BRUSSEL. Rijkklarenstraat 23 Groot Eiland 17 - 21 Sint-Kristoffelsstraat 36 - 38

**UNIEKE VERGUNNING**: Herbestemming, restauratie en verbouwing van het voormalige Rijke Klarenklooster met binnenkoer en achterliggende tuin

### Eensluidend advies van de KCML

POUR MÉMOIRE → Recherche archéologique sur les façades de l'ancien couvent des Riches-Claires, Centre de Recherches en Archéologie et Patrimoine, Université libre de Bruxelles, février 2017

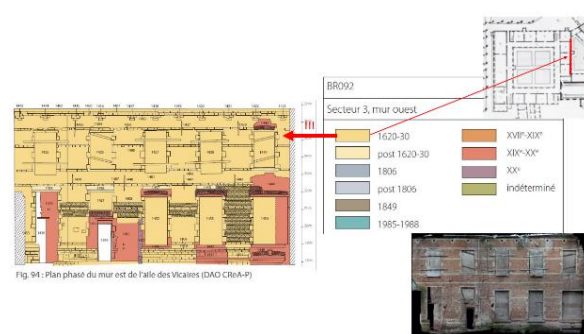
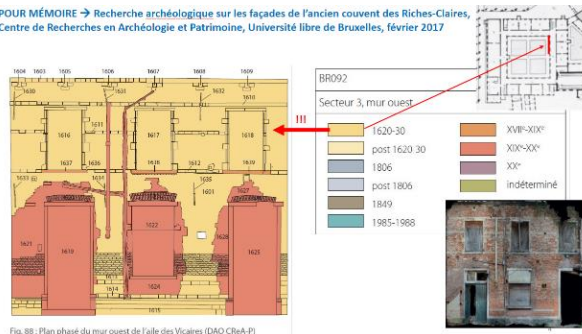
***De KCML kan de voorgestelde opties voor de Vicarissenvleugel niet onderschrijven en betreurt ten eerste de ingrijpende wijze waarop met de historisch waardevolle architecturale elementen van deze vleugel wordt omgegaan, zoals reeds aangehaald in haar advies van 2019. Het heropbouwen van de gevels zou hun historische en archivalische waarde volledig tenietdoen; de voorgestelde reconstructie van de gevelopeningen lijkt erg hypothetisch.***

***Volgens de archeologische studie uit 2017, bevat het bouwvolume meerdere waardevolle gevelementen, onder meer uit het begin van de 17de eeuw. De KCML vraagt een maximaal behoud en een restauratieve benadering van deze elementen. Het dossier bevat geen enkele onderbouwde motivering waaruit blijkt dat een dergelijke conserverende aanpak onhaalbaar zou zijn. De KCML vraagt om het ontwerp af te stemmen op de bevindingen van de bouwhistorische studie, en deze te combineren met de archeologische survey in een geïntegreerde restauratieve aanpak.***

**Er wordt gevraagd een aangepast voorstel uit te werken dat rekening houdt met de hierboven beschreven randvoorwaarden. Daarnaast dringt de Commissie erop aan om de nog aanwezige interieurelementen te valoriseren en waar mogelijk maximaal te behouden. Het dossier moet duidelijk aangeven welke elementen behouden blijven, en welke worden vernieuwd. Het huidige dossier bevat hierover op meerdere punten tegenstrijdige informatie.**

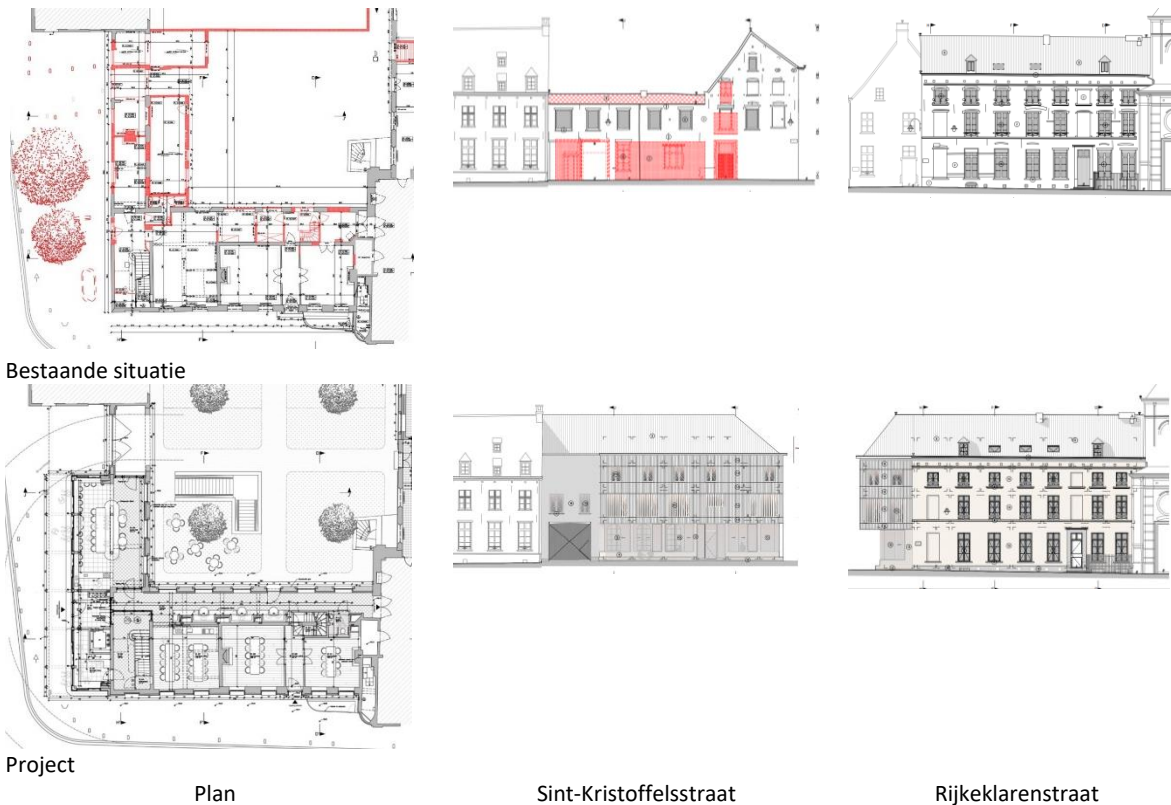
***De KCML bevestigt haar voorgaande gunstig advies over het principe van de nieuwbouw, het doortrekken van het dakvolume ter hoogte van de Sint-Kristoffelstraat en de herwaardering van de pandgang.***

***Voor de nieuwbouw wordt gevraagd om de materialiteit, de kleur en het reële uitzicht van de materialen duidelijk op te nemen in het dossier (visualisatie), zodat het nieuwbouwwolume beoordeeld kan worden in relatie tot de historische elementen en de stedelijke context. De aangeleverde informatie hierover is te weinig concreet, onder meer door het ontbreken van een kleurindicatie.***

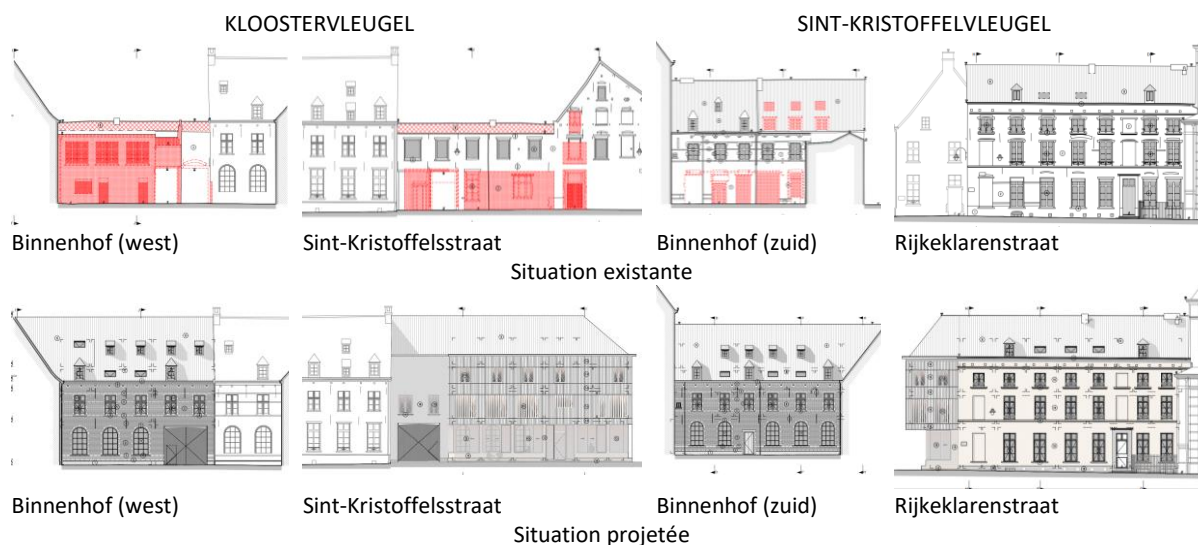
***Ook het ontwerp m.b.t. de bestaande gevels moet verduidelijkt worden. In de intentienota wordt aangegeven dat voor de straatgevels aan de Rijkeklarenstraat een dunne isolatie met bepleistering wordt voorzien, terwijl het bestek rigide panelen met 10cm dikte beschrijft. Voor de binnenisolatie van de tuingevels worden zowel een capillair actieve laag beschreven als houtwolplaten met kalkbepleistering. Uit deze tegenstrijdige informatie kan men niet afleiden welke keuzes weerhouden worden. Nochtans hebben de opties een verschillend effect op de historische waarde en perceptie van het finaal resultaat. De KCML vraagt de plannen te verduidelijken en de documenten op elkaar af te stemmen. Ze vraagt om dit aspect nader te onderbouwen, en de behandeling af te stemmen (ook op technisch vlak) op de erfgoedwaarden van de site. Er ontbreken gegevens in het dossier die aantonen dat dit principe gewaarborgd wordt. Daarnaast moet men het dossier aanvullen met de nodige informatie over de effecten van deze ingrepen op het binnenklimaat.***

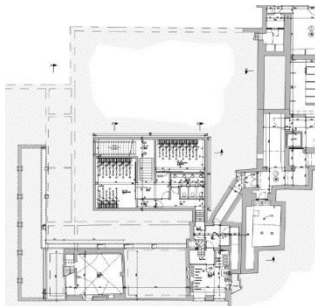
***Wat de interieurs betreft, betreurt de KCML de omvang van de voorziene afbraakwerken. Zij vraagt om ook hier een meer restauratieve benadering te hanteren, waarbij het geplande programma alsnog gerealiseerd kan worden, en hierin plaats te laten voor het behoud van de historische en waardevolle bouwsporen. Met name betreurt ze de quasi volledige sloop van de muur in metselwerk, parallel aan de Sint-Kristoffelstraat die historisch en erfgoedkundig erg waardevol is (zie plattegrond van het gelijkvloers). De Commissie vraagt dat deze muur maximaal behouden blijft (het sanitair / de trap flankerend aan de pandgang inrichten, zonder die te versmallen). Zoals voor de gevels, wordt gevraagd om de gegevens van de bouwhistorische studie en deze uit de archeologische survey te combineren in een geïntegreerde restauratieve aanpak van de interieurs.***

**Voor de restauratie van het bestaande schrijnwerk vraagt de KCML een gedetailleerde en gediversifieerde aanpak met het oog op het maximale behoud. Er wordt gevraagd om het dossier te vervolledigen met een inventaris van het bestaande schrijnwerk. Daarnaast moeten ook de technische installaties duidelijk gedocumenteerd worden om de impact ervan te kunnen beoordelen.**

**Waar elementen historiserend worden uitgemonsterd, dient dit gekaderd te worden in een duidelijke en onderbouwde visie. In ontbrekend geval, adviseert de KCML om te opteren voor een sobere maar hedendaagse vormgeving in harmonie met de bewaarde elementen.**

Project -1

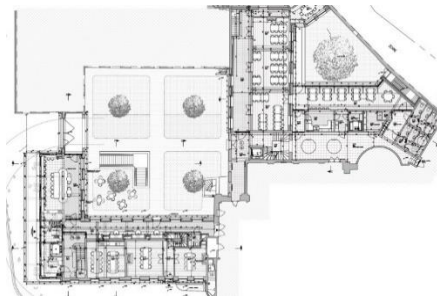
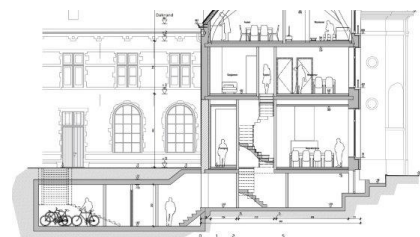
**Betreffende de 'kloostertuin' bevestigt de KCML haar eerder advies waarin akkoord gegaan wordt met de reconstructie van het kwadrant, maar zonder nieuwe bebouwing. De KCML vraagt dus om het ontwerp te herzien en in de kloostertuin geen bijkomende bovengrondse elementen te voorzien.**

**Voor de achtertuin, aan de huidige kapel, wordt gevraagd de beplantingen maximaal te behouden en te beschermen tijdens de werf (N.B. het aantal bomen op de foto's strookt niet met die op de plannen; dit punt moet opgehelderd worden).**

**Zoals reeds in eerdere adviezen gevraagd, dringt de KCML er opnieuw op aan om duidelijk te omschrijven op welke wijze de binnentuin publiek toegankelijk zal worden gemaakt.**
